PRÉFET DE LA HAUTE-VIENNE

Direction régionale de l'Environnement,  
de l'Aménagement et du Logement  
de Nouvelle-Aquitaine

Limoges, le - 9 OCT. 2017

**Rapport suite à la visite d'inspection du 27 juillet 2017 de l'ancien site minier uranifère de Gorces-Saignedresse sur les communes de Saint-léger-la-Montagne et Saint-Sylvestre (87)**

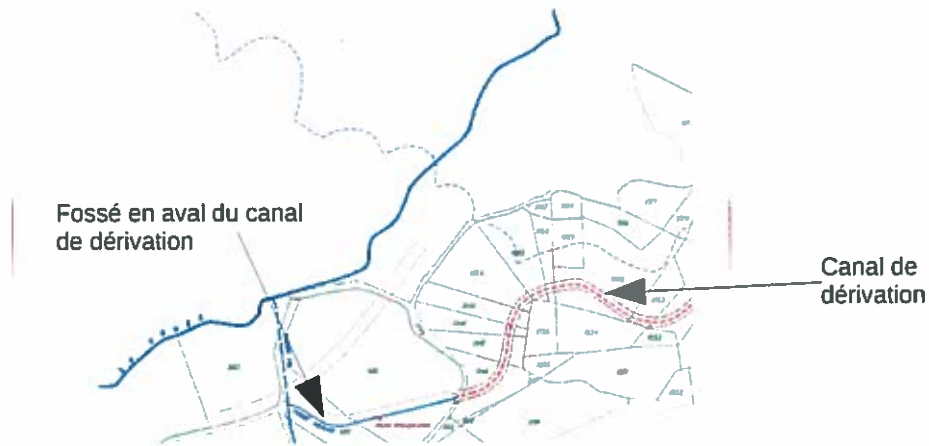
En janvier 2004, de fortes précipitations entraînent le débordement du bassin de réception des eaux directement dans le ruisseau du Marzet via les deux « trop plein » de sécurité du Bassin. Le débordement est dû à la conjonction de plusieurs événements :

- un colmatage du circuit de surverse qui n'évacue que 15 m<sup>3</sup>/h au lieu des 180 m<sup>3</sup>/h pour lequel il a été dimensionné (mauvaise conception du système d'évacuation qui est rapidement colmaté par les végétaux),
- une arrivée d'eau supplémentaire dans le bassin au niveau d'une résurgence en pied de la verse à stériles estimée à 40 m<sup>3</sup>/h (non observée par le passé),
- une mauvaise conception du système de trop plein.

Le technicien qui constate le colmatage tente tout d'abord d'améliorer l'écoulement dans la canalisation en démontant un coude au niveau de la prise d'eau dans le bassin, obstruée par des végétaux. Cette action provoque un colmatage dès le lendemain de la grille de l'avaloir en aval. Le système de prise d'eau est amélioré par aménagement d'une prise d'air au-dessus de l'extrémité coudée de la prise d'eau (pour favoriser l'écoulement dans la conduite) et la grille est désobstruée. Quatre jours seront encore nécessaires pour identifier que l'eau s'évacue préférentiellement par les trop-plein de sécurité, car leur niveau se situe à peine au-dessus de celui de la prise d'eau. La rehausse des trop-plein du bassin de quelques centimètres à l'aide de deux coudes stoppe le débordement vers le ruisseau, l'écoulement reprenant dans le circuit d'évacuation à 145 m<sup>3</sup>/h. Au total, environ 4 000 m<sup>3</sup> ont été rejetés dans le ruisseau du Marzet, à une teneur moyenne de 0,205 Bq/l en Ra226 soluble et 75 µg/l en uranium soluble. Compte-tenu des intempéries et de la dilution, l'incident n'a pas eu d'impact sur le ruisseau.

Le système d'évacuation du bassin, amélioré suite à cet incident, fonctionne mais nécessite un entretien hebdomadaire (bassin rempli de lentilles d'eau et obstruction régulière de la grille par des végétaux). L'exploitant est invité à étudier une amélioration du système sur ce point. Enfin, les causes de l'arrivée imprévue d'eau en pied de verse sont encore à étudier. Le rapport d'incident évoque un mauvais captage du ruisseau du Marzet en amont du site mais sans étude ni proposition d'action.

L'inspection demande la réalisation d'une étude avant le 31 décembre 2018, sur l'état de fonctionnement du système de drainage des eaux et de captage des eaux du ruisseau du Marzet. Cette étude devra définir les éventuels travaux d'entretien et d'amélioration nécessaires pour éviter le renouvellement de cet incident.
